**AVIS RELATIF À LA PROTECTION
CONTRE LES EVENTUELS EFFETS NOCIFS ET NUISANCES
PROVOQUÉS PAR LES RAYONNEMENTS NON IONISANTS
GÉNÉRÉS PAR DES ANTENNES ÉMETTRICES STATIONNAIRES**

Commune : BRAIVES - Exploitant : ORANGE

Référence exploitant : 116L1_1/32116L1_1/42116L1_1/52116L1_1

Rapport n° 450 / 2025

Figure 1 : Vue en plan des lieux de séjour et des points de contrôle

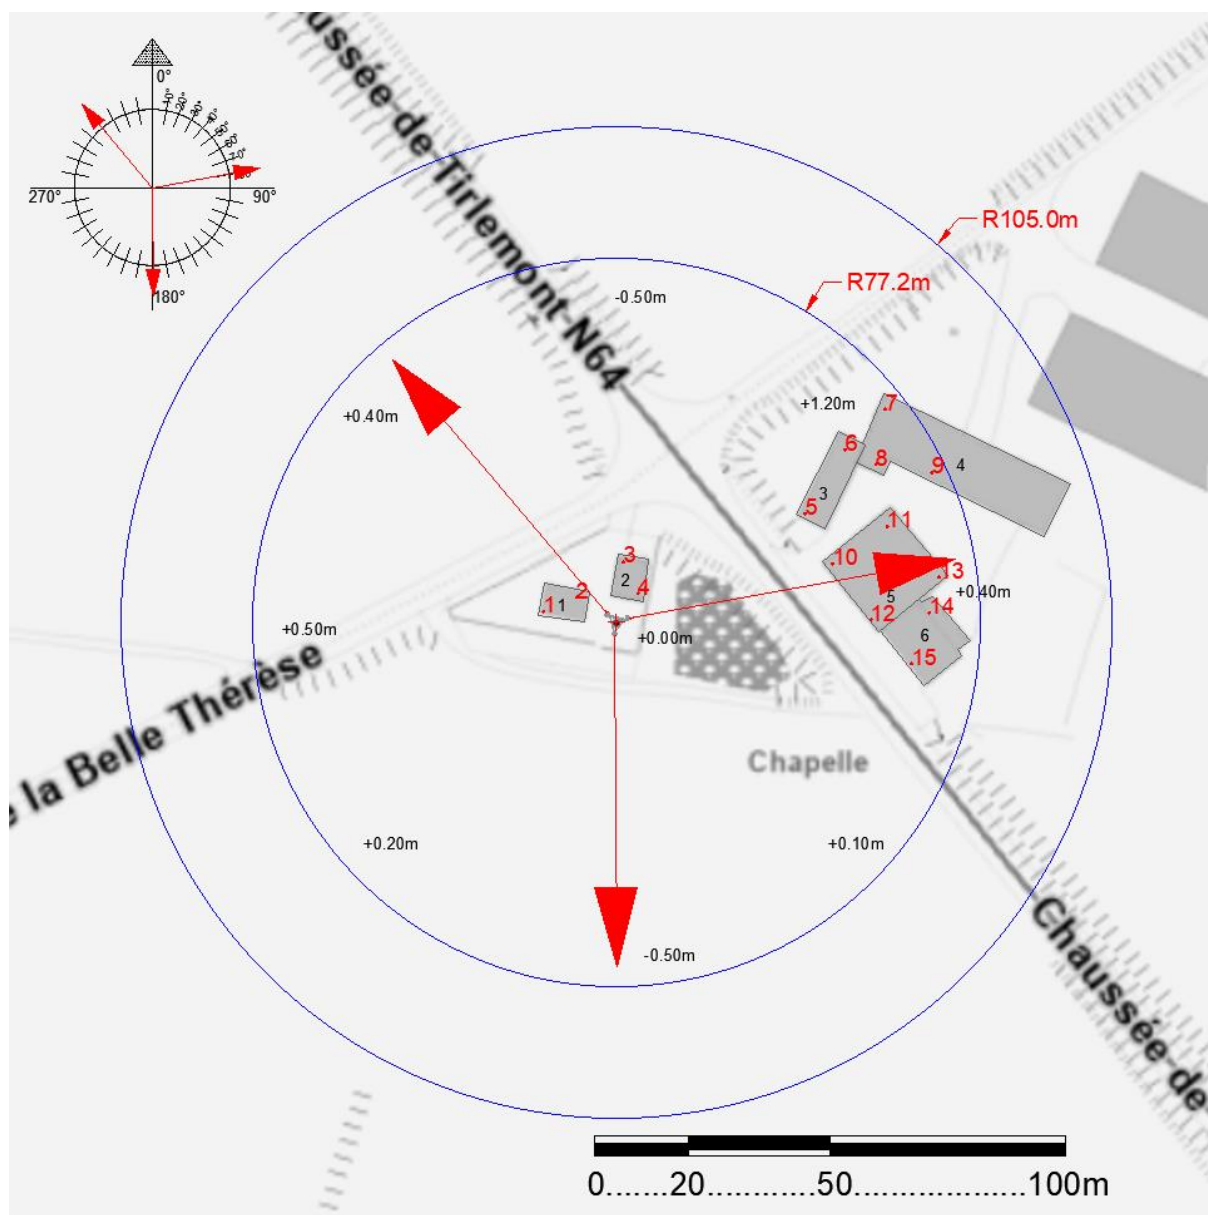
N° point de contrôle	LS	Atténuation (dB)	Indice d'exposition relatif à la limite par installation IE_i
13	5	3,0	0,760
14	6	3,0	0,727
8	4	3,0	0,642
9	4	3,0	0,630
11	5	3,0	0,592
15	6	3,0	0,585
7	4	3,0	0,464
12	5	3,0	0,302
6	3	3,0	0,162
10	5	3,0	0,132
5	3	3,0	0,051
2	1	3,0	0,019
1	1	3,0	0,016
3	2	3,0	0,007
4	2	3,0	0,003

En ce qui concerne les antennes de l'installation mentionnées dans le tableau 1, la distance maximale à laquelle la limite pourrait être atteinte, à l'extérieur, est égale à 91,0 m. S'il n'y a pas de LS à une distance inférieure, les antennes respectent forcément la limite d'immission.

Dans le cas des LS situés à l'intérieur des bâtiments, une atténuation d'obstacle est prise en compte et il en résulte que la distance maximale à laquelle la limite pourrait être atteinte se réduit à 64,4 m.

Figure 2 : Vue en plan des installations d'antennes dans un rayon de 300 mètres autour de l'installation faisant l'objet de la demande d'avis

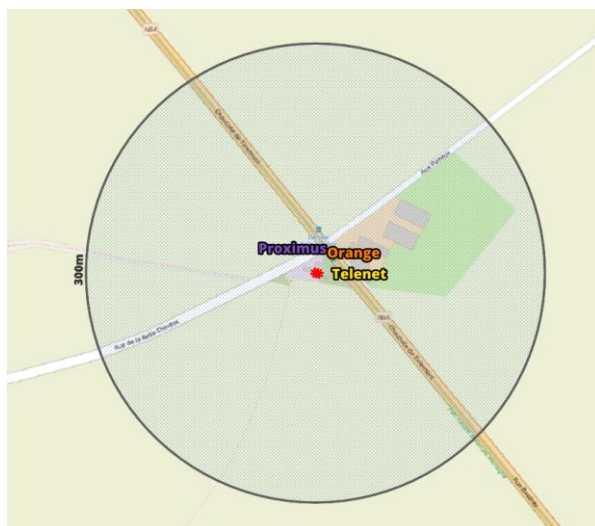
- il y a au plus 4 installations d'antennes émettrices stationnaires présentes dans la zone d'évaluation de 300 mètres de rayon représentée dans la figure 2, y inclus l'installation référencée dans le paragraphe 2 : la limite cumulative définie à l'article 4, §2 du décret est nécessairement respectée dans les lieux de séjour à l'intérieur de la zone d'évaluation de 300 mètres de rayon ;

- c) dans tous les autres cas, il a été vérifié que la limite cumulative définie à l'article 4, §2 du décret n'est pas dépassée dans les lieux de séjour sur base du nombre d'installations localisées dans la zone d'évaluation de 300 mètres de rayon représentée dans la figure 2, de leur localisation ainsi que des données inscrites dans la figure 1 et au paragraphe 4 du présent avis et dans les avis attestant le respect de la limite par installation ou de la limite abrogée de 3 V/m relatifs aux autres installations reprises dans la figure 2.

Compte tenu des considérations ci-dessus, il apparaît que l'intensité du rayonnement électromagnétique généré, dans les lieux de séjour situés dans un rayon de 300 mètres autour de l'installation référencée dans le paragraphe 2, par l'ensemble des antennes émettrices stationnaires de l'ensemble des exploitants du même site d'antennes émettrices stationnaires respecte la limite fixée à l'article 4, § 2 du décret.
